행정자치부

시정요구

제 목 ○○○ 역세권 도시개발사업 설계 부적정

기 관 명 경상남도

[그림] 동상방지층 포장기준 단면

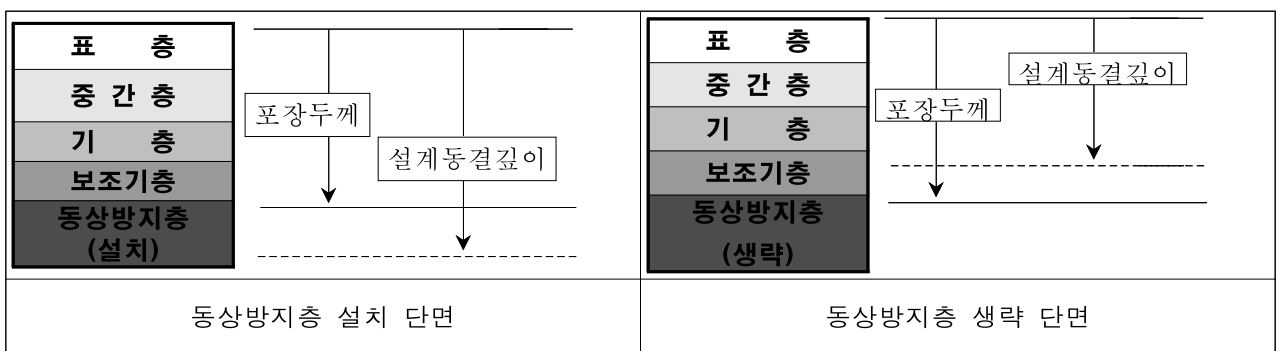
동 지침에 따라 설계 동결깊이⁷⁰⁾는 설계 동결지수 등에 따라 결정하여야 하고 [그림]과 같이 포장두께가 설계 동결깊이 보다 클 경우에는 동상 방지층을 생략하여야 한다.

또한, ○○○ 역세권 도시개발사업 1지구 조성공사(2014. 4. 25.~ 2017. 12. 31, (주)○○외 1개사) 사업장에서 포장두께가 설계 동결깊이 보다 클 경우에는 동상방지층 일부를 생략하여 3,051천원 상당 예산을 절감하여야 함에도, 이에 대한 설계 변경 등 합리적인 시공이 되도록 필요한 조치를 하지 않고 있다.

발파공법 등 과다 설계된 655,000천원에 대해서는 「지방자치단체를 당사자로 하는 계약에 관한 법률」 등에 따라 설계변경 등을 검토하여 조치하시기 바랍니다.
